**ILUSTRÍSSIMO SENHOR (A) PREGOEIRO (A) OFICIAL DA
PREFEITURA MUNICIPAL DE CUNHA - ESTADO DE SÃO PAULO.**

IMPUGNAÇÃO

PREGÃO ELETRÔNICA Nº 061.2024

3.1 - EXIGÊNCIA DE REFRACTOR – LUMINARIA PUBLICA DE LED

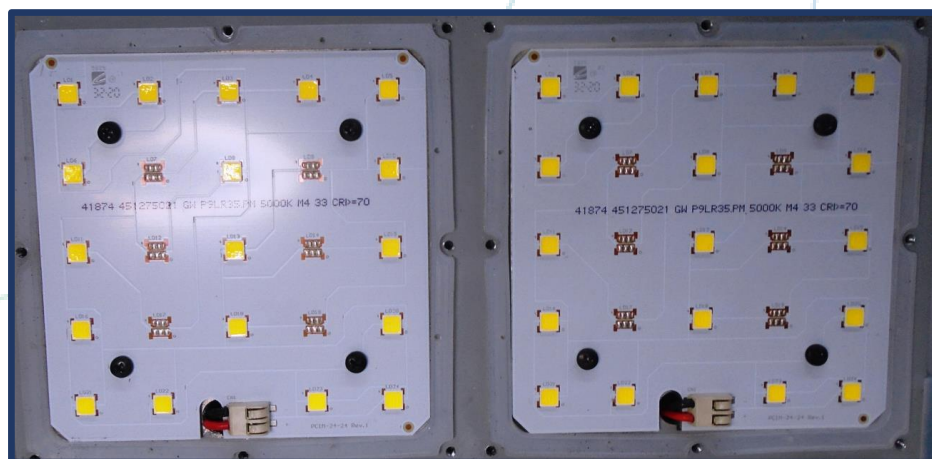
O vidro foi muito utilizado no passado em luminárias que utilizavam lâmpadas de Vapor de Sódio ou Metálico e foram migradas para as luminárias de LED em seu período inicial adaptativo, mas que com avanços, estudos e medições fez com que as aprimorações constatassem seu prejuízo, necessário pela alta temperatura na fusão dos gases, mas que atualmente é totalmente desnecessário para luminárias com a tecnologia LED. Já o Policarbonato é uma liga de material muito mais leve e resistente, uma vez que o material tem densidade: 1,20 g cm⁻³, cristalinidade muito baixa, termoplástico, incolor, transparente e que mais se assemelha ao vidro, porém altamente resistente ao impacto, sendo classificado com impacto mecânico IK-08, no mínimo. O policarbonato é 250 vezes mais resistente que vidro e 30 vezes mais resistente que o acrílico, tem boa estabilidade dimensional, boas propriedades elétricas, boa resistência ao escoamento sob carga e às intempéries e resistente a chama, ideal também para combater ações de vandalismo.

Para que se mantenham informados antes de qualquer solicitação do tipo, saiba que a exigência do vidro proporciona um espaço, que por consequência gera acúmulo de sujeira e insetos entre o vidro (lente secundária) e a lente primária, que mesmo em produtos com IP67 ou IP66 verifica-se o acúmulo indesejável, que faz a luminária perder fluxo efetivo, podendo afetar seu funcionamento total e frisa-se que o fato de haver vidro não trará mais proteção somente por desconhecimento técnico é que se chegaria a essa conclusão, ainda corroborando com mais informações, os modelos ofertados no mercado com vidro, nada mais é porque um único fabricante de carcaça vende para todos, ou seja

mais do mesmo sem estudos e apresenta a mesma aparência e fragilidade conforme imagem abaixo:

Portanto, **NÃO SABEMOS** quem orientou a exigir refrator, mas como fabricante de pesquisas e melhoria constante sabemos que os argumentos de proteção não procede, sendo assim requeremos que sejam **aceitas luminárias com lente em policarbonato, desde que protejam o conjunto óptico em sua totalidade** sem a necessidade de refrator, conforme os modelos do PROJETO PROCEL RELUZ, pois as lentes já possuem tratamento UV e anti amarelamento com realização de testes em laboratórios justamente para aferir esse tratamento, aqui não pedimos que retire o vidro, mas que aceite também luminárias que não fazem o uso do refrator justamente pelo mesmo ser mais frágil e prejudicar a irradiação da luz.
